- con avviso del 23 maggio 2023, codice procedura MASE-2023-93273 stata avviata la **procedura di valutazione di impatto ambientale (V.I.A.)** di competenza nazionale (artt. 20 e ss. del decreto legislativo n. 152/2006 e s.m.i.) relativa al **progetto di realizzazione di una centrale eolica denominata Orbetello** da parte di **Apollo Wind s.r.l.** (sede in Bolzano, Via della Stazione n. 7) in località varie, Comune di **Orbetello (GR)**;

OSSERVAZIONI

Figura 15. PTCP Grosseto: Beni paesaggistici (Tav. ST 5)

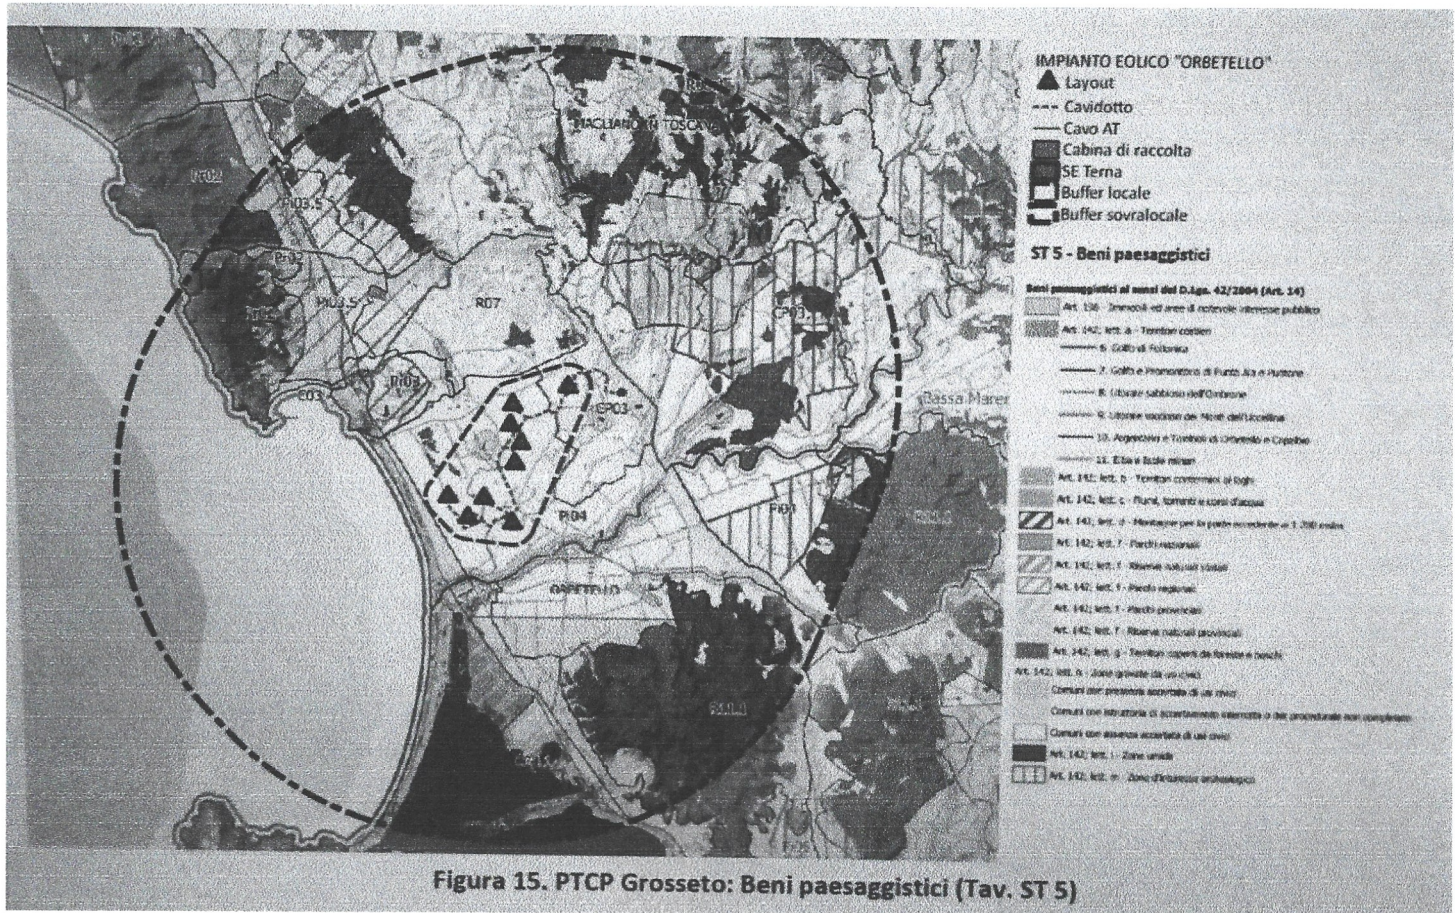
- in proposito, si ricorda che l'art. 6, comma 1°, del decreto-legge n. 50/2022, convertito con modificazioni e integrazioni nella legge n. 91/2022, in relazione all'installazione di impianti di produzione di energia da fonti rinnovabili è stata individuata una "fascia di rispetto ... determinata considerando una distanza dal perimetro di beni sottoposti a tutela di sette chilometri per gli impianti eolici e di un chilometro per gli impianti fotovoltaici". Successivamente, con l'art. 47, comma 1°, del decreto-legge n. 13/2023, convertito con modificazioni e integrazioni nella legge n. 41/2023, la fascia di tutela è stata ridotta a "tre chilometri" per gli impianti eolici e a "cinquecento metri" per gli impianti fotovoltaici.

Detta fascia di rispetto risulta, quindi, nel caso di specie estesa tre chilometri dal limite delle zone tutelate con vincolo culturale (artt. 10 e ss. del decreto legislativo n. 42/2004 e s.m.i.) e/o con vincolo paesaggistico (artt. 136 e ss. e 142 del decreto legislativo n. 42/2004 e s.m.i.). In ogni caso, la visibilità di detti aerogeneratori alti oltre 200 metri sarebbe ben presente in tutta l'area;
